**REPÚBLICA DE CHILE
MINISTERIO DE OBRAS PÚBLICAS
DIRECCIÓN GENERAL DE OBRAS PÚBLICAS**

ANT. : Bases de Licitación de la obra pública fiscal denominada "Concesión Américo Vespucio Oriente, Tramo Av. El Salto – Príncipe de Gales".

CIRCULAR ACLARATORIA N° 3

Imagen (a)
Ejemplo trasplante in situ de árboles importantes desde zona afectada por trinchera, a zona no afectada por trinchera (G o M).

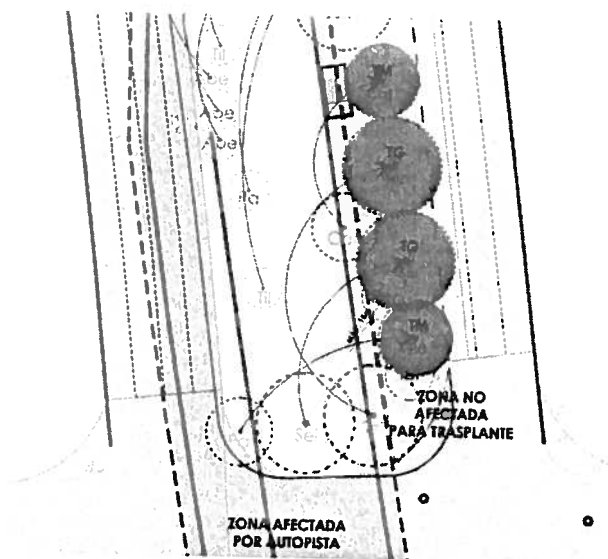
- Los árboles que según sus diámetros de tronco son catalogados como XG (de gran tamaño), G (Grande) o M (Mediano) son árboles importantes, que deben salvarse trasplantándose in situ, con todos los resguardos indicados en las Especificaciones Técnicas incluidas en el Antecedente Referencial N° 4.

- Si al desplazarse la trinchera desafecta un árbol de valor que estaba considerado eliminarse o trasplantarse en el Antecedente Referencial N° 4, entonces el árbol se mantiene en su lugar, y se evalúa la necesidad de modificar las plantaciones nuevas para adaptar el trazado al árbol existente.

Imagen (b)
Referencias para ubicación de escotilla

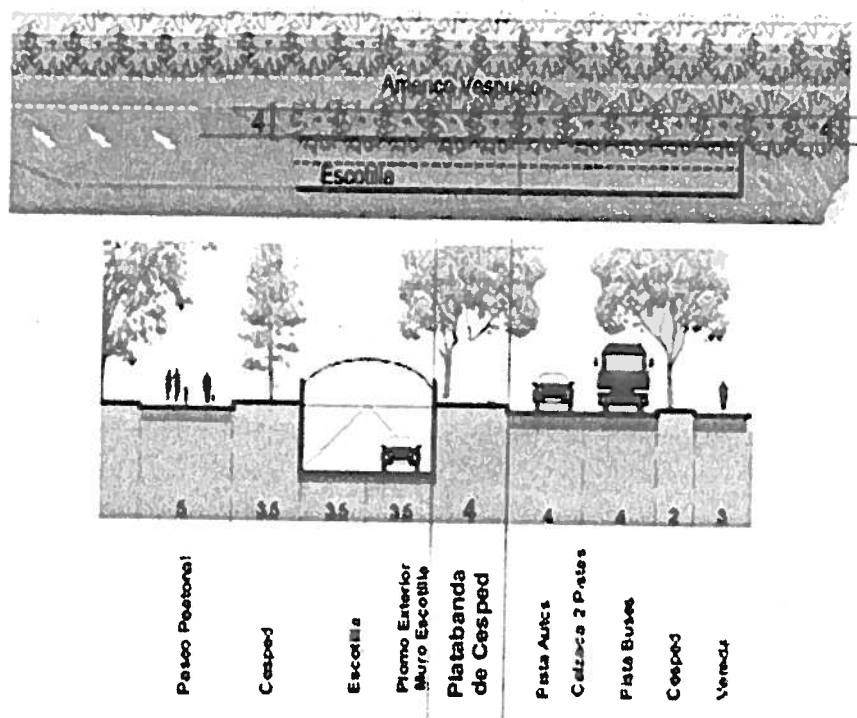
a) Si se agrega una nueva escotilla o si se modifica la ubicación o geometría de una de ellas, se debe aplicar el siguiente criterio de ubicación:

-El distanciamiento mínimo entre el plomo exterior del muro, respecto a la solera de Américo Vespucio deberá ser 4.0 m. en su punto más desfavorable, tal como se muestra en el siguiente esquema:

Esto se justifica porque deben preservarse 2,5 m. para el eventual ensanchamiento futuro de Américo Vespucio a 3 pistas, si esto fuese necesario, más 1,5 m. mínimos de platabanda verde para la plantación de especies vegetales.

Imagen (c)
Referencias para ubicación de escotilla

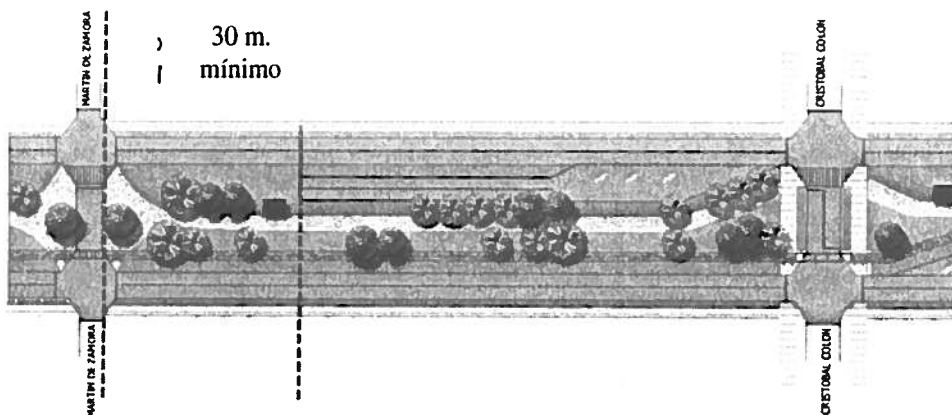
En el caso que se agregue una escotilla de entrada en la franja de 1,5 m, se colocará una fila de árboles de hoja perenne como el brachichito (*Brachichitum populneum*) plantado cada 5 m a eje, paralelos a la solera de modo de mitigar el impacto visual de la escotilla, y además para asegurar un entorno verde.

En el caso que se agregue una escotilla de salida, no se colocarán árboles, ya que estos obstaculizarían la visual del automovilista y en su reemplazo se colocarán arbustos a 0.50 m a todo lo largo del muro exterior tales como verónicas (*Hebe buxifolia*) o lavanda francesa (*Lavandula stoecheas*).
